## 寿都町、神恵内村の地質からみる「文献調査段階の評価の考え方」の問題

岡村 聡(北海道教育大学名誉教授)

## 海底火山噴出物 (水冷破砕岩) の脆弱性の例

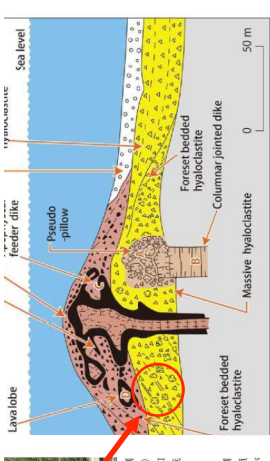
図 5 柱状マツマの水中火山モデル (山根, 1994) を一部改変  
道南では、脆弱な岩盤特性に起因する崩落事故が多発している。1996年に崩落した豊浜トンネル (古平町)、翌97年には寿都町の西隣りの第2白糸トンネル (島牧村) でも大規模な崩落が起きた。

(体積: 豊浜トンネル11,000m<sup>3</sup>, 第2白糸トンネル56,000m<sup>3</sup>)  
岩盤は水冷破砕岩 (ハイアロクラスタイト) とその再堆積相 (土石流堆積物) 資料1

## 岩盤崩落の原因

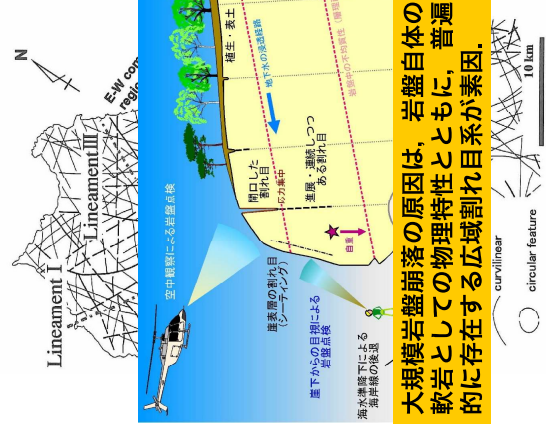
1 a. 崩落岩石の物理特性は、強度の小さい軟岩であり、含水によって強度が大きく低下し、破壊歪みは比較的小さい脆性的性質を示す。

1 b. 脆弱な水冷却砕岩に発達する亀裂と地下水の浸透による亀裂の進展

2 a. 顕在化した亀裂が少なかったことから、大規模な崩落\*の原因は、**差盤深部に亀裂が進展し**、亀裂間隔が広くなり大規模化、\*豊浜トンネル: 11,000m<sup>3</sup>; 第2白糸トンネル (56,000m<sup>3</sup>)

2 b. ボーリング調査によって、**広域割れ目系 (リニアメント) と一致する不連続な亀裂を**確認、

2 c. **崩落剥離面 (豊浜トンネル) は、岩盤内の広域割れ目系と一致し、地質時代の東西圧縮による広域応力場に支配された潜在的割れ目が素因** (川村, 1997)。  
資料2

## 活断層と内陸地震の関係

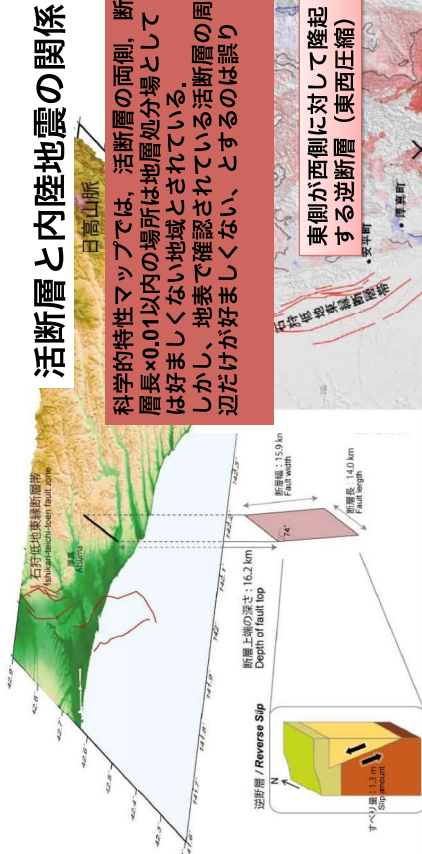
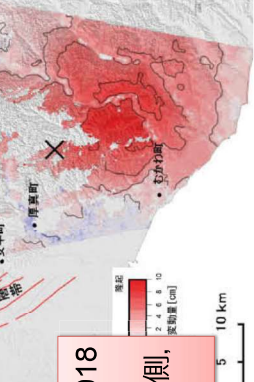
**北海道胆振東部地震 (M6.7) ; 2018年9月6日午前3時7分**  
石狩低地東縁断層帯 (活断層) の東側、約15kmで発生 (想定外の地震)

科学的特性マップでは、活断層の両側、断層長×0.01以内の場所は地層処分場としては好ましくない地域とされている。しかし、地表で確認されている活断層の周辺だけが好ましくなく、とするのは誤り

東側が西側に対して隆起する逆断層 (東西圧縮)

## 資料9

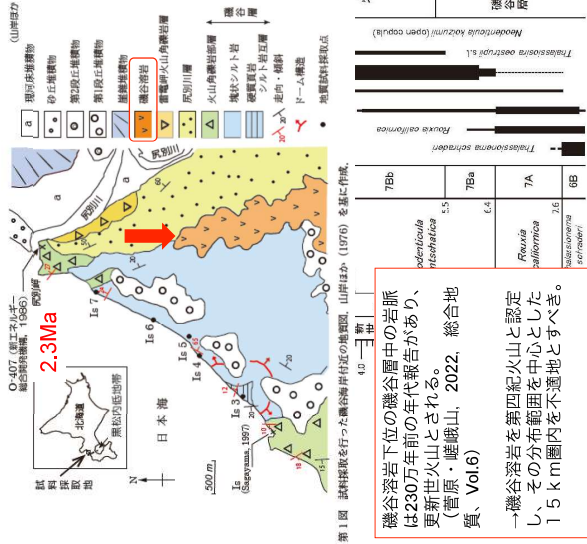
磯谷溶岩下位の磯谷層中の岩脈は230万年前の年代報告があり、更新世火山とされる。(菅原・嵯峨山, 2022, 総合地質、Vol.6)

磯谷溶岩を第四紀火山と認定し、その分布範囲を中心とした15 km圏内を不遑地とすべき。

## 資料11

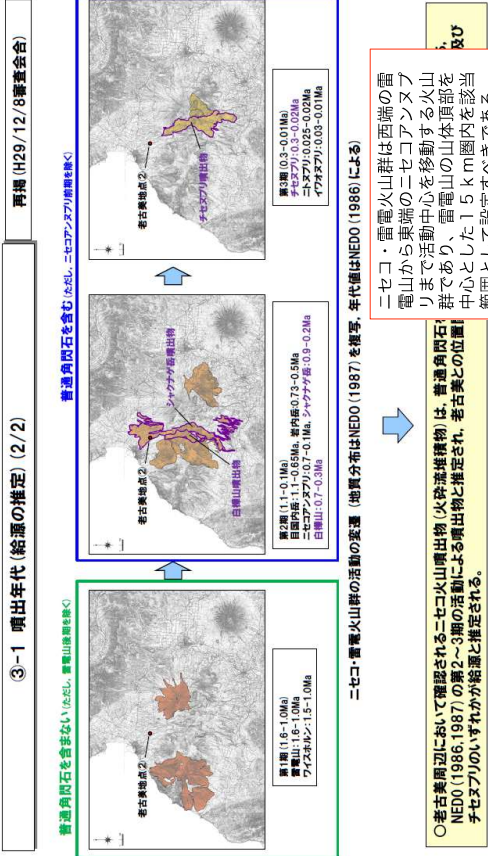
「評価の考え方」の基準では、第四紀火山とその活動中心から約 15 km 以内を不適地としている。寿都町の対話の場の資料では、寿都町北東部に「磯谷溶岩」が第四紀火山の候補として指摘されているが、「該当することが明らかまたは可能性が高いとは言えない」とされている（資料9、10）。しかし、磯谷溶岩の下位に堆積する磯谷層中の岩脈から 230 万年前の年代が報告されており（新エネルギー総合開発機構、1986）、本溶岩がその磯谷層の上位に重なることから、更新世火山とされている。したがって、磯谷溶岩を第四紀火山と認定し、その分布範囲を中心とした 15 km 圏内を不適地とすべきである（資料11）。
